Pankrácká společnost, z.s.
Hudečkova 12/1097, 140 00 Praha 4
IČO: 26666154

Připomínky k návrhu Územního plánu hl. m. Prahy (Metropolitního plánu)

lokality č. 349 Dobeška

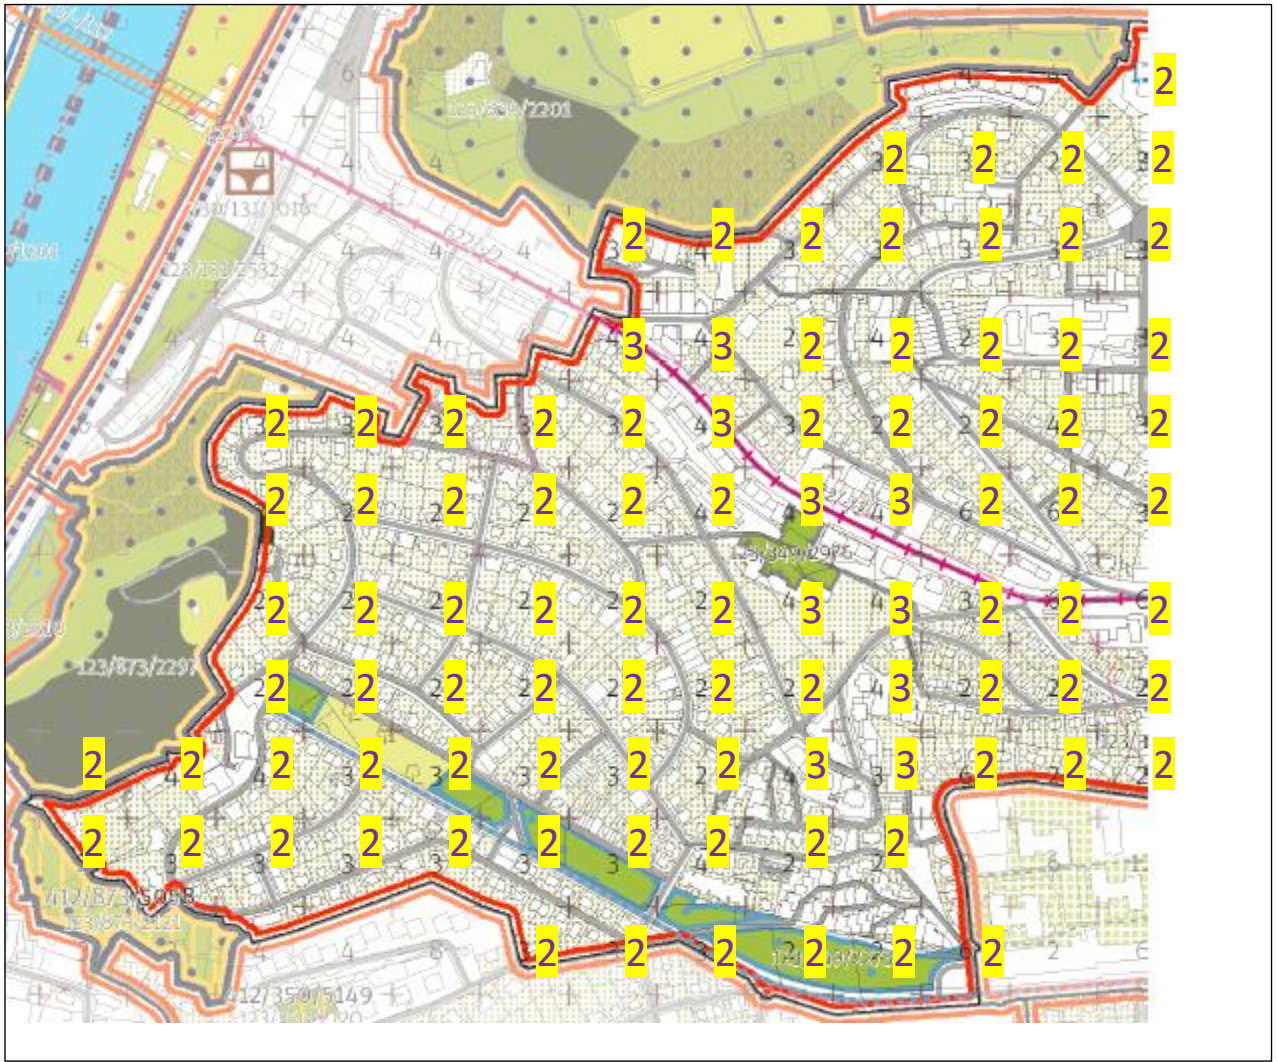
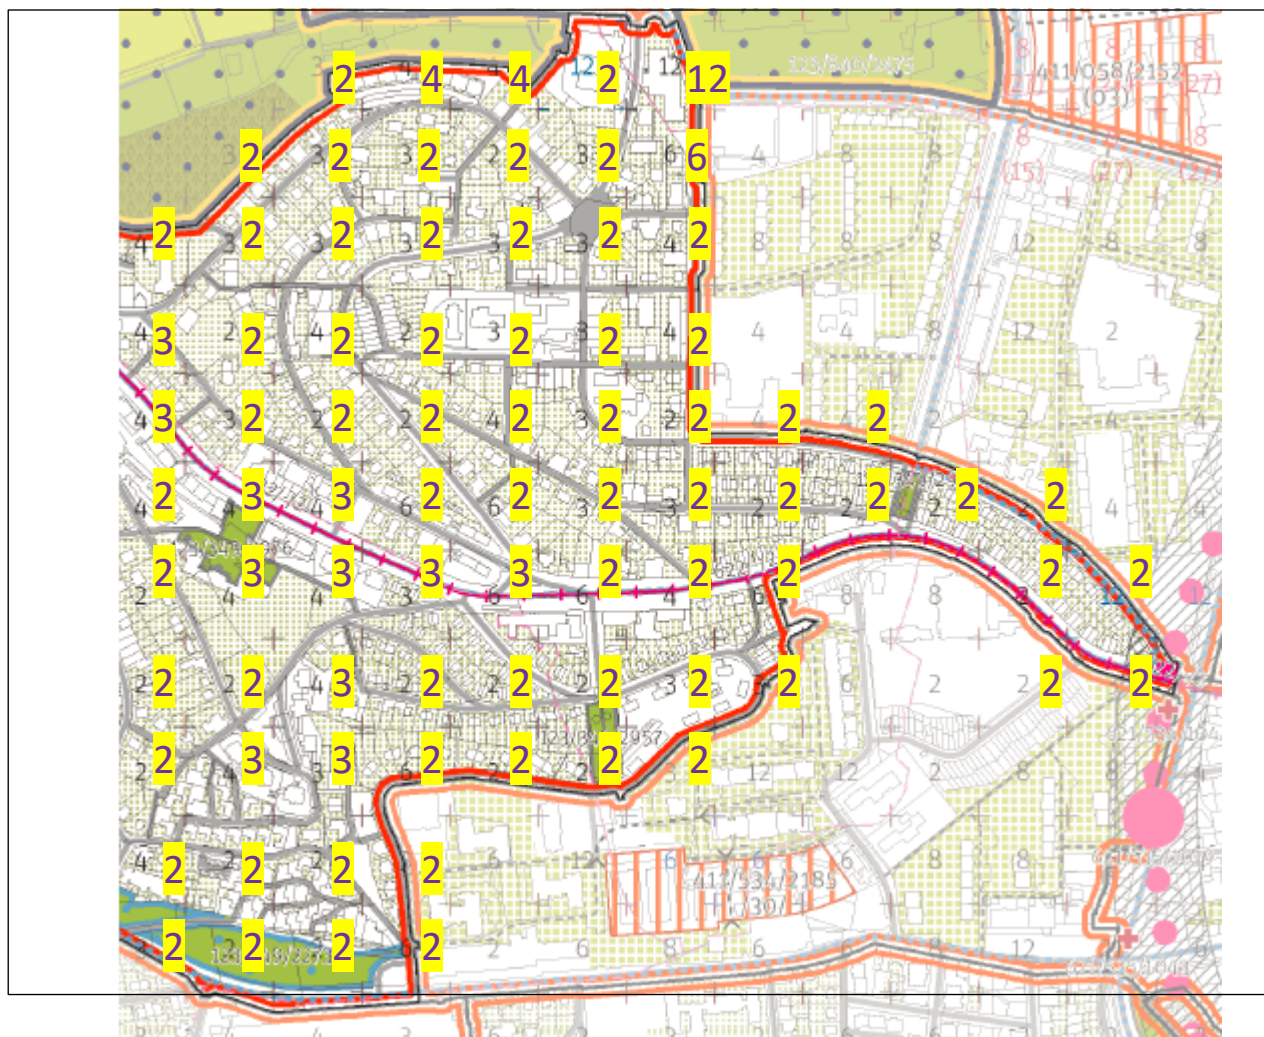
Navržená výšková regulace podle našeho názoru nereflektuje hodnoty původní zástavby zahradního města komponovaného s výškovým regulativem 1 patra (dnešní terminologií 2 nadzemních podlaží). Navrhujeme proto úpravu dle přílohy.

Odchylku od obecného regulativu 2 nadzemních podlaží považujeme za odůvodněnou v následujících případech:

- Zástavba podél ulice Jeremenkovy v místě lokálního centra při základní škole a autobusové zastávce „Pod Pekařkou“, kde ovšem charakteristická zástavba má 3 NP, a 4 NP nacházíme pouze u budov zdůrazňujících významnou urbanistickou osou podle § 27 odst. 4 písm. b) PSP (park před ZŠ Jeremenkova) a u ZŠ Jeremenkova samotné, která je veřejnou budovou podle § 27 odst. 4 písm. a) PSP, obojí tedy mimo běžný regulativ území,
- Kompaktní zástavba při křižovatce ulic Jeremenkova a Dvorecká, se 3 NP,
- Soubor panelové zástavby u veřejného prostranství při ulici V Křovinách, kde však za charakteristickou považujeme výšku 3 NP,
- Soubor panelové zástavby na sever od ulice Pod Pekařkou se 4 NP,
- Soubor bytových domů z relativně nedávné doby při ulici V Rovinách v severním cípu lokality.

Ve všech uvedených případech však zastáváme názor, že všechny tyto soubory představují urbanistický exces, který by v žádném případě neměl být rozšiřován do dalších ploch v lokalitě.

Stejně tak zastáváme názor, že je **zcela nedůvodné navýšení podlažnosti ve východním cípu lokality (12 NP) a v ploše při křižovatce ul. Jeremenkovy a Sitteho (6 resp. 4 NP).** Výškovou regulaci v těchto plochách podle návrhu MPP považujeme za rozpornou se stabilizovaným charakterem lokality, která by vedla ke vzniku dalších stavebních excesů. Požadujeme zachování výškové hladiny 2 NP.
